## EDENORTE DOMINICANA, S.A

### CIRCULAR DE RESPUESTA A LOS OFERENTES

EDN-LPN-03-2017

ADQUISICIÓN MATERIALES DE MEDICIÓN Y ELÉCTRICOS PARA EDENORTE 2017.

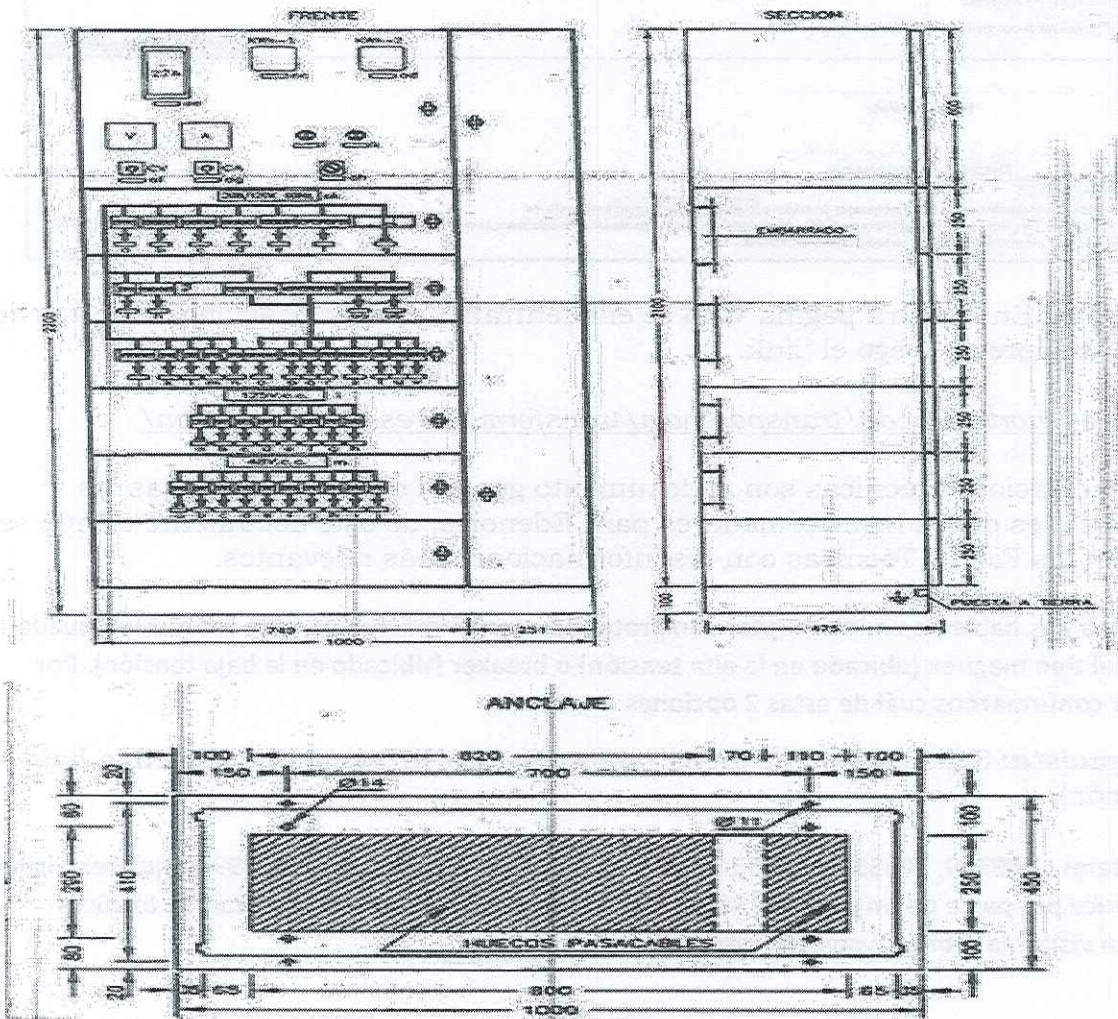
13. Para el ítem 1005715 GABINETE PROTECCION SS/AA: Tienen un tamaño estimado de diseño establecido?

**Respuesta:** El tamaño del gabinete depende del diseño que haga el que lo fabrique. Las Especificaciones hacen referencia a lo siguiente:

Debe ser de fibra de vidrio, debe contener 15 interruptores magnetotérmicos (breakers) de diferentes tipos AC y 11 interruptores magnetotérmicos (breakers) de diferentes tipos DC. Además debe tener espaciosos ductos y áreas de manejo de cables.

Anexo uno que tenemos que puede servir de referencia.

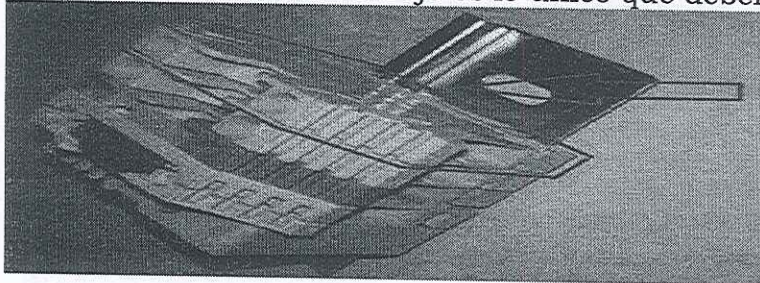
15. El ítem 1007291 – BORNA DE INTERCONEXION P/CABLE 2.5MM. según la imagen lleva 2 bornas normales, 1 borna de tierra, 1 borna seccionable y un final de borna mas un pedazo de riel. Puede confirmar esta información además de indicar de qué tamaño debe ser el pedazo de riel y si puede ser de aluminio?

**Respuesta:** Es solo una “borna normal” suelta. La imagen es solo ilustrativa. Lo que está encerrado en rojo es lo único que deben entregar.
